**Avis délibéré
de la Mission régionale d'autorité environnementale
Provence-Alpes-Côte d'Azur**

**sur le projet de création de la zone d'aménagement concerté de
la Calade, à Aix-en-Provence (13)**

**N° MRAe
2023APPACA63/3572**

Avis du 30 novembre 2023 sur le projet de création de la zone d'aménagement concerté de la Calade, à Aix-en-Provence (13)

Figure 3: Emprise du projet sur les enjeux écologiques (zones à enjeux modérés entourées en rouge - source : étude d'impact)

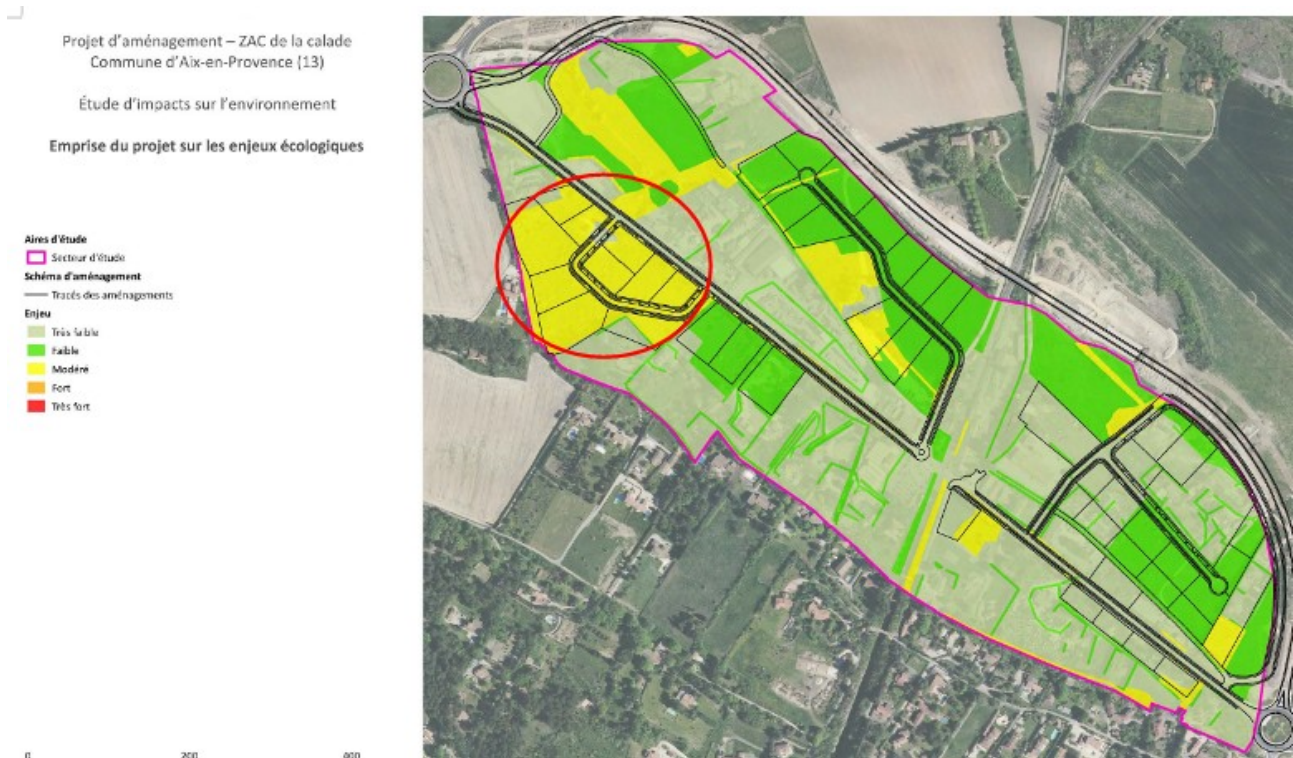
En outre, s'agissant en particulier des chiroptères, les aménagements projetés se trouvent dans des zones identifiées comme étant à enjeux modérés à l'issue de l'état initial (milieux ouverts utilisés pour la chasse par les chiroptères) ou conduisent à la destruction de haies ou d'arbres pourtant qualifiés de « remarquables », car exploités pour le déplacement ou présentant des cavités favorables à certaines espèces de chiroptères (cf figures page suivante).

La MRAe recommande de mieux justifier les mesures d'évitement et de réduction, et de revoir le niveau des impacts résiduels appliqué aux espèces et habitats d'espèces, en particulier pour les chiroptères au regard de la destruction de zones exploitées pour la chasse, le déplacement ou le gîte.
